改善箇所説明図

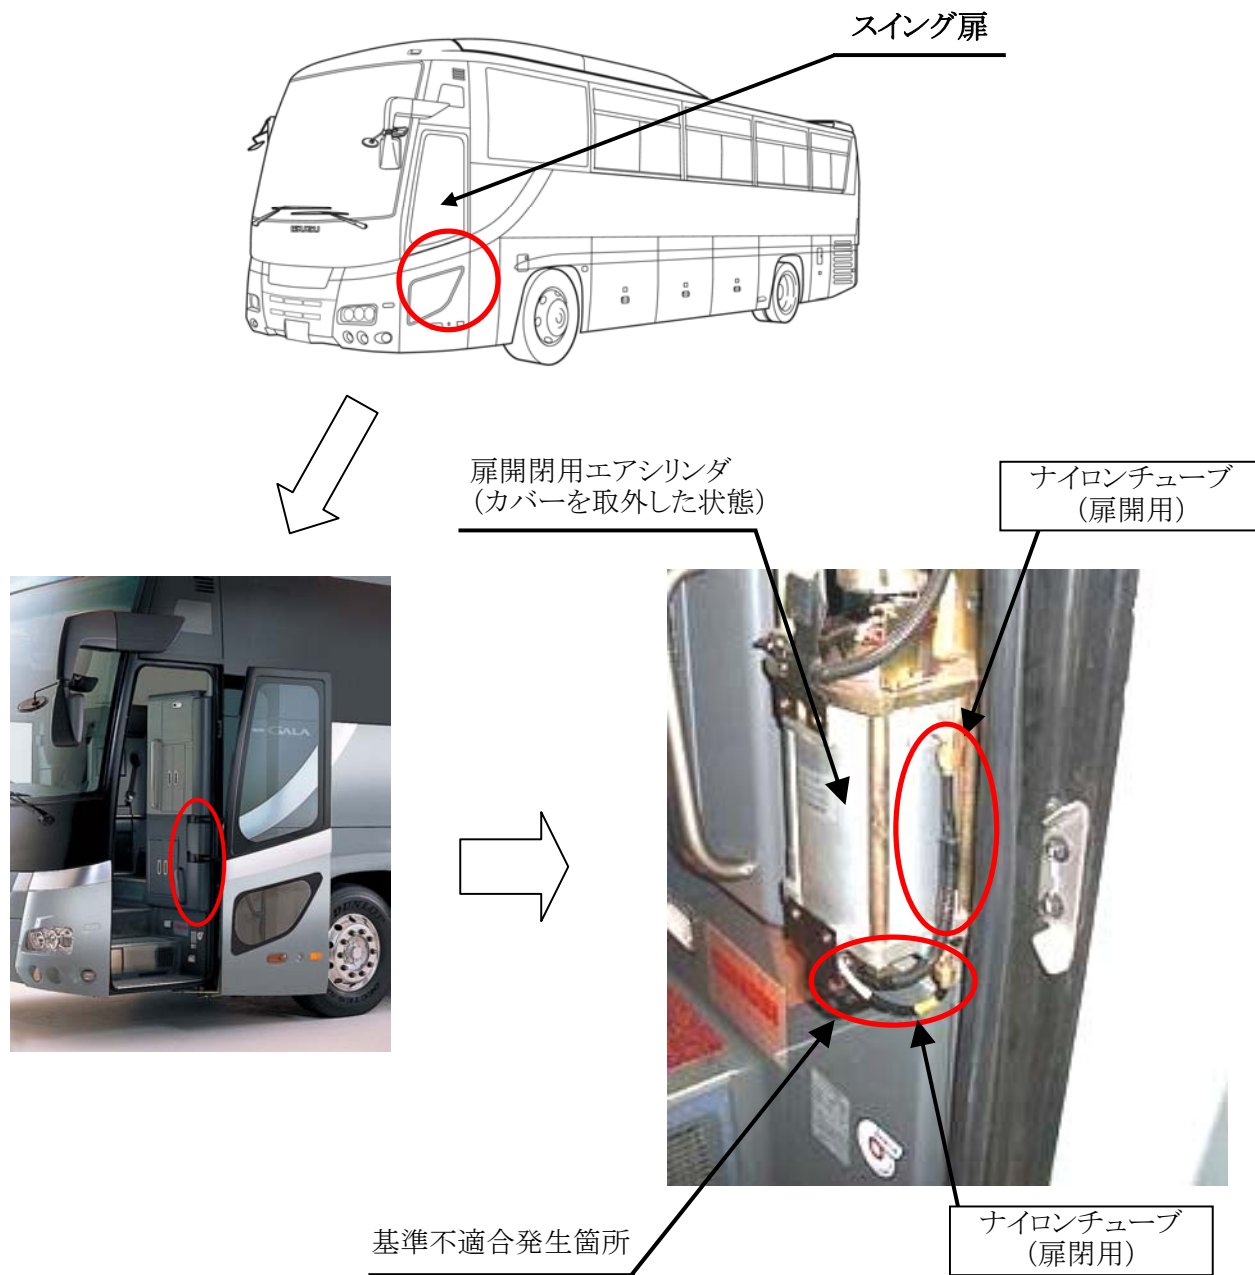
大型観光バスのスイング扉開閉用エアシリンダにエアを供給するためのナイロンチューブの組付けが不適切なため、チューブが抜けてエアが洩れる場合がある。そのため、扉が保持されず、最悪の場合、走行中に扉が開くおそれがある。

全車両、ナイロンチューブを新品と交換し、正規に組付ける。

識別： スイング扉開閉用エアシリンダのボルトに黄色ペイントを塗布する。
